Stabilisation des berges de la plage
Jacques-Cartier sur le territoire de la
Ville de Québec par la Ville de
Québec

Étude d'impact sur l'environnement,
Addenda II – Deuxième série de
questions et commentaires –
Février 2020

N/Réf. : 167040090-200-EN-R-0003-C

27 avril 2020

Figure 1. Corrélation entre les stations du Bras d'Henry et du Cap Rouge

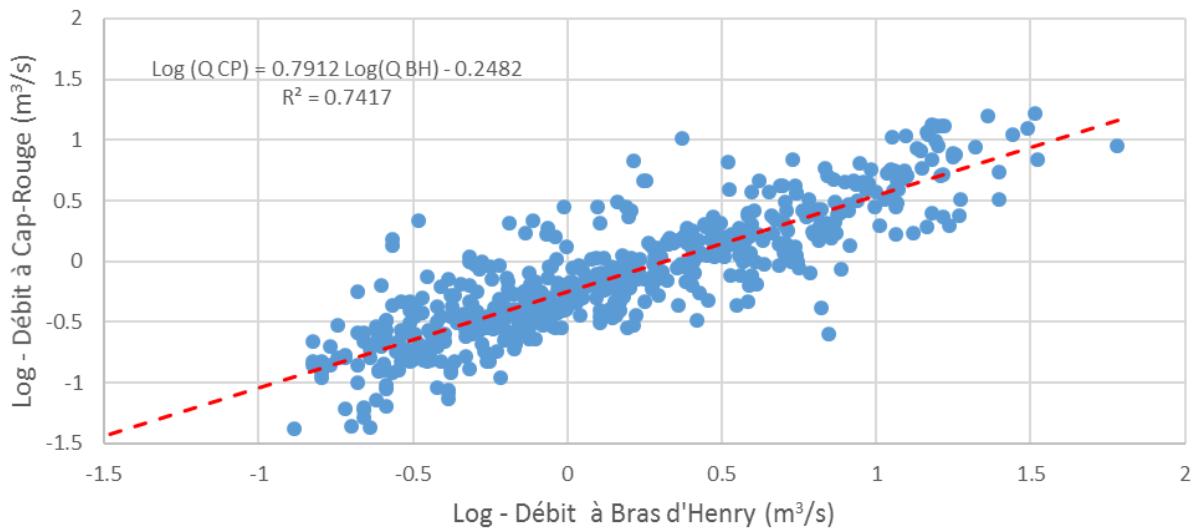
La question 1 du complément d'information (p. 80) mentionne que l'initiateur doit tenir compte des apports sédimentaires de la rivière du Cap Rouge dont l'embouchure se trouve en amont de la zone d'étude. L'étude du régime hydrosédimentaire présentée à l'annexe F exclut les apports de cette dernière, et ce, sans justificatif satisfaisant. Il s'agit pourtant d'un contributeur en matières en suspension (MES) qui peut s'avérer important dans la dynamique sédimentaire du site à l'étude. Dans les études de référence citées par le consultant (Roche 2005 et 2010), on y retrouve des valeurs maximales de concentrations en MES mesurées de l'ordre de 300 mg/L. Les apports de la rivière du Cap Rouge peuvent donc être significatifs par moment. Certaines zones pourraient donc être actuellement caractérisées comme ayant un bilan sédimentaire négatif dans des conditions hydrauliques normales, alors qu'en réalité, le bilan pourrait être positif si les apports de la rivière

- **le bilan sédimentaire est donc jugé incomplet en l'absence des apports de la rivière du Cap Rouge. L'initiateur doit intégrer les apports de la rivière du Cap Rouge dans l'étude du régime hydrosédimentaire. Sur la base des résultats ajustés, l'initiateur doit revoir la justification des épis et recharge de plage proposée. L'évaluation des impacts de ces ouvrages doit aussi être ajustée sur la base des modélisations et de la justification mise à jour.**

Pour les fins des modélisations à réaliser et pour obtenir des résultats comparables aux analyses hydrauliques effectuées précédemment dans le présent dossier, il a été jugé requis d'injecter le débit de l'année 2000 pour la rivière du Cap Rouge dans le modèle Mike 21SD. Tel que montré précédemment, la station Bras d'Henry est similaire à la station du Cap Rouge. Afin d'améliorer la transposition entre les deux stations, une analyse plus détaillée a été réalisée entre ces deux stations au lieu de simplement utiliser la proportion des superficies des bassins versants. Les deux stations ont été en fonction en même temps (1974 à 1979), donc il est possible de comparer directement le débit pour chaque journée aux deux stations et d'établir une corrélation. La figure suivante présente la corrélation entre les deux stations.

Titre	Vue à partir de la plage à marée basse vers les tronçons 5 et, 6b et 6c (Vers N-O) avec et sans épis		
N° Projet	167040090	Échelle	Date Révision 20-04-24
Révision	01	Feuille	N° dessin de SIM 04

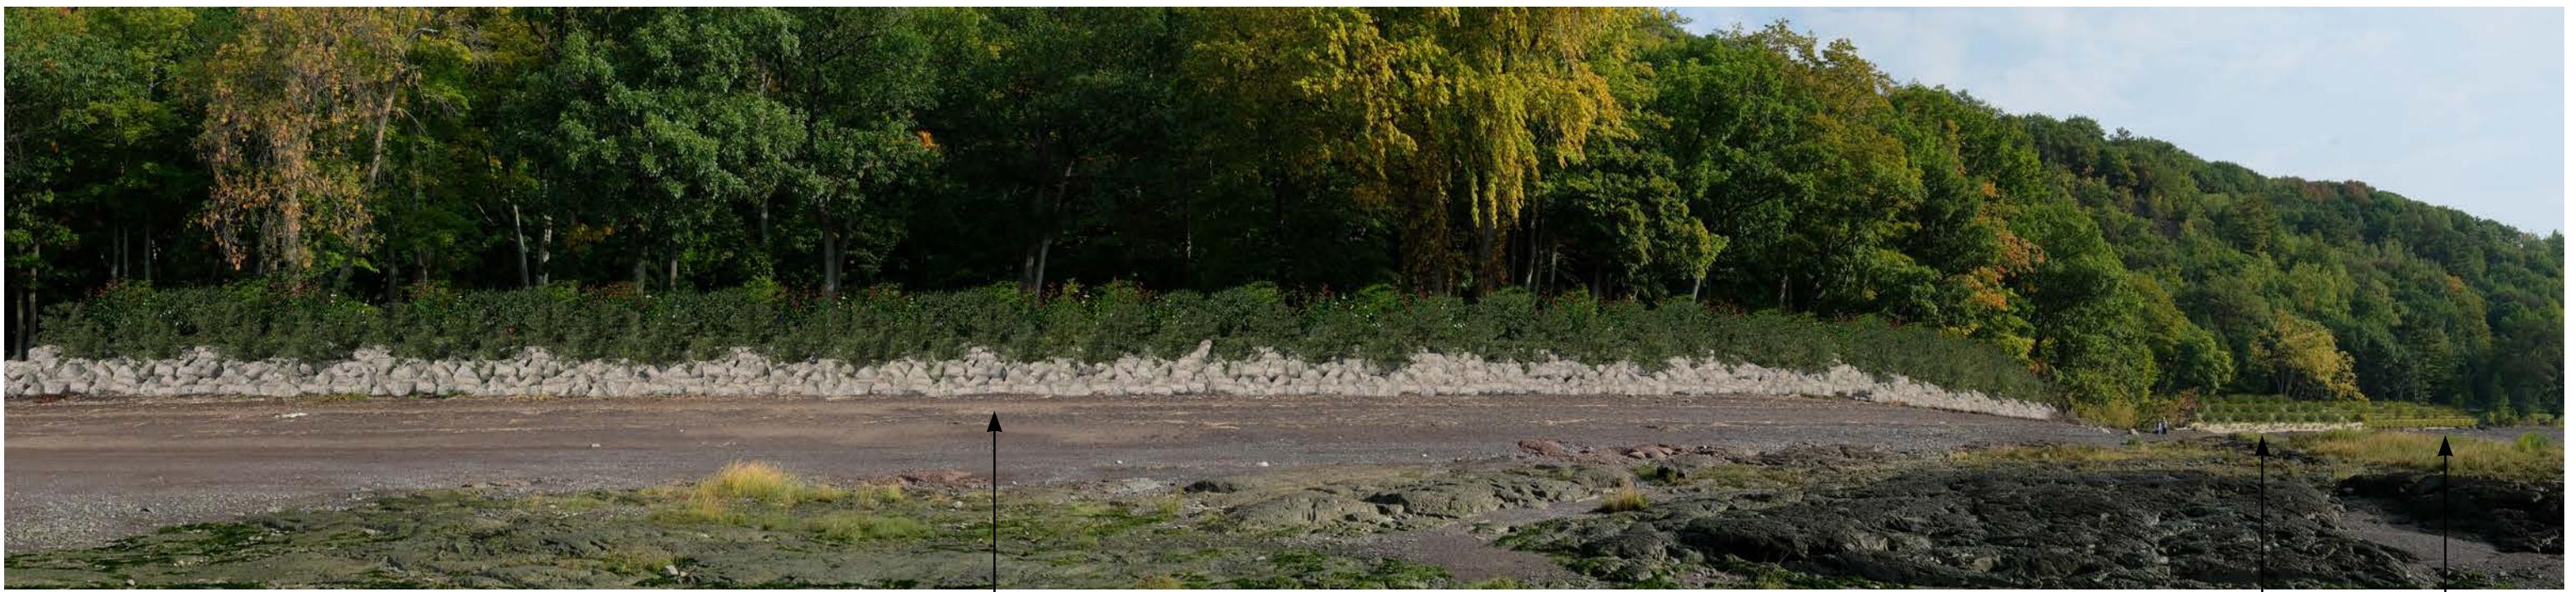
Dans la réponse à la question QC-17, l'initiateur du projet mentionne que la technique d'enrochement végétalisé est possible grâce à l'ajout de deux épis, ce qui viendrait amoindrir les impacts fauniques du projet. Cependant, le ministère n'est pas en mesure de juger si les impacts sont moindres avec deux épis étant donné que la variante avec enrochements sans épis n'est pas présentée. L'initiateur du projet doit présenter la variante et les impacts des enrochements végétalisés sans la présence des épis et sans recharge de plage, selon les mêmes conditions hydrodynamiques que les études précédentes. Ainsi, la présentation de cette variante permettra la comparaison avec les autres options de variantes au tableau 9, en fonction des impacts appréhendés (présenté à la page 92).

Les coupes-types présentées avec et sans épis à l'annexe A de ce document illustrent bien les différences pour les tronçons 4, 5 et 7. De plus, ces différences sont mises en évidence sur la simulation visuelle de l'annexe B montrant l'apparence anticipée de l'ouvrage du tronçon 5 avec et sans épis. On constate aisément la différence marquée entre ces deux représentations. L'impact négatif sur l'aspect esthétique de cette portion de berges s'avère significatif.
